VYSVĚTLENÍ ZADÁVACÍ DOKUMENTACE č. 3

„Městská knihovna, Staré náměstí 134 a 135, Sokolov“

Zadavatel poskytuje na základě Žádosti o vysvětlení zadávací dokumentace podané prostřednictvím systému EZAK dne 15.11.2018 Vysvětlení zadávací dokumentace č. 3:

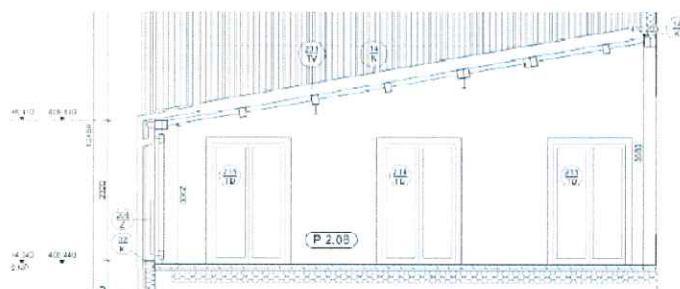
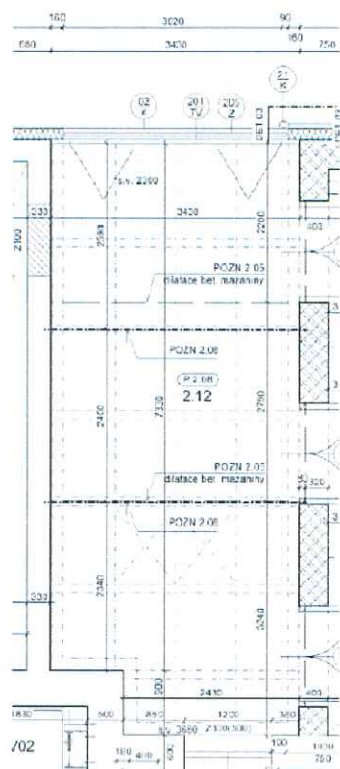
Dotaz uchazeče č. 6

V tendrovém projektu v architektonicko stavební části – Technická zpráva, část – A.4 Architektonické řešení a) Dispoziční a provozní řešení, je popsán nákladní výtah s možností přepravy osob. Ve výkazu výměr (Příloha č. 5_2018031R0_-_Mestska_knihovna) tato položka není.

Ve výkazu výměr (Příloha č. 5_2018031R0_-_Mestska_knihovna) je položka č. 181 s popisem D+M zdvihací plošina.

Z tendrové PD se domníváme, že se jedná o výtah. Mohl by investor tuto položku vysvětlit, aby mohla být řádně a srovnatelně oceněna?

Dotaz č. 6 - Sjednocena terminologie výtah vs plošina.

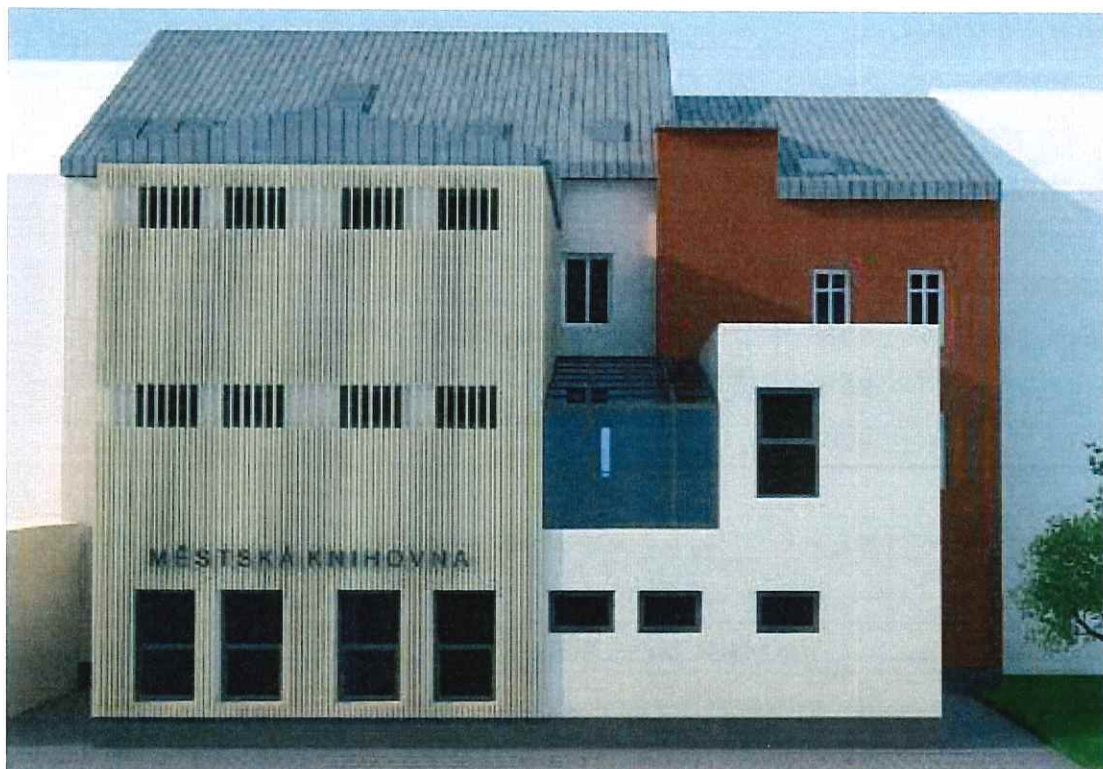
Dotaz uchazeče č. 7

V tendrovém projektu v architektonicko stavební části – Technická zpráva, část – Výtahy, je specifikace výtah pro personál. Tuto specifikaci chápeme jako chybnou z důvodu rozdílného vnitřního rozměru šachty a min. vnitřní prostor kabiny. Vnitřního rozměru šachty : 1100x1200 mm ; min. vnitřní prostor kabiny : 1200x2100(v2100)mm.

Mohl by investor tuto položku řádně specifikovat a vysvětlit, aby mohla být řádně a srovnatelně oceněna?

Dotaz č. 7 - V architektonicko stavební části - technická zpráva (str. 6) – opraveno.

Rozměry kabiny: 1100/1200/v 2100.

Rozměry šachty: 1850/1200.

Přesnější specifikace viz architektonicko stavební část - půdorysy a kniha místností D.1.1c.01- V02.

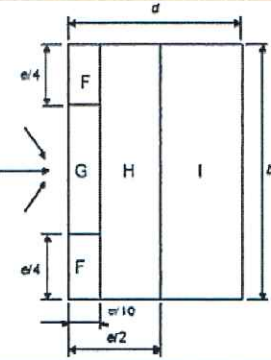
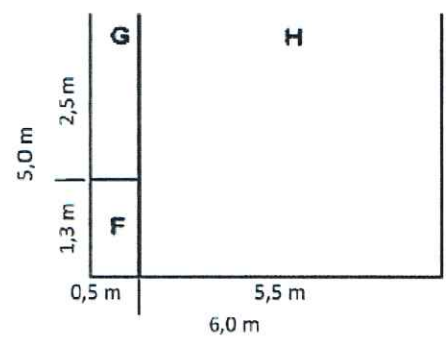
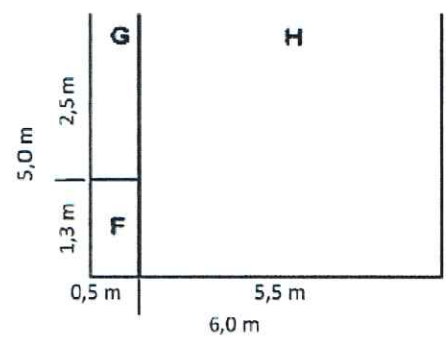
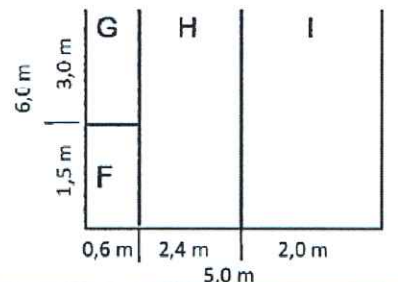
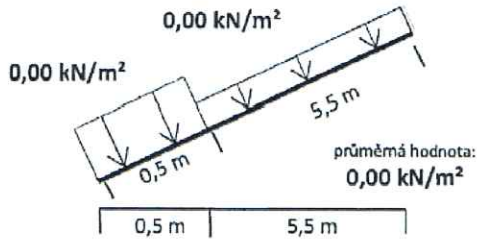
Dotaz uchazeče č. 8

V tendrovém projektu Ve výkazu výměr (Příloha č. 5_2018031R0_-_Mestska_knihovna) záložka 04 - Zimní zahrada společně s Požárně bezpečnostním řešením – Technická zpráva, Architektonicko stavební části – kniha truhlářských výrobků D.1.1.c.03 položka 201/TV jsou informace o Zimní zahradě, které nejsou podloženy v tendrovou PD ani statickými požadavky.

Mohl by investor k této položce doplnit výkresovou dokumentaci, statické požadavky a řešení detailů – návaznost na ostatní konstrukce, aby mohla být řádně a srovnatelně oceněna?

Dotaz č. 8 –

Zimní zahrada má pouze jednu čelní stěnu - celootvívavou (dveře - skládací bez vodorovného členění) + zábradlí, zastřešení - sklon 10°, v šířce 3430x7330mm - 4x 6 polí + v šířce 2430x900 3 pole, rastr navazuje. Po stranách u zateplené fasády rozšiřující profily, které kryjí přesah zateplení viz DET 03. Okna: 2x motoricky otevíravé - výklopné, ovládání jen na tlačítko. Není napojeno na EPS ani záložní zdroj. Bližší specifikace viz kniha truhlářských výrobků D.1.1.c.03, Technická zpráva D.1.1.a, statické zatížení větrem a sněhem + váha konstrukce.... Přesné rozměry a profilace sloupku včetně konkrétního řešení detailů nelze specifikovat z důvodů veřejného výběrového řízení a možné diskriminace konkrétních dodavatelů - tyto detaily budou upřesněny po vybrání konkrétního dodavatele.
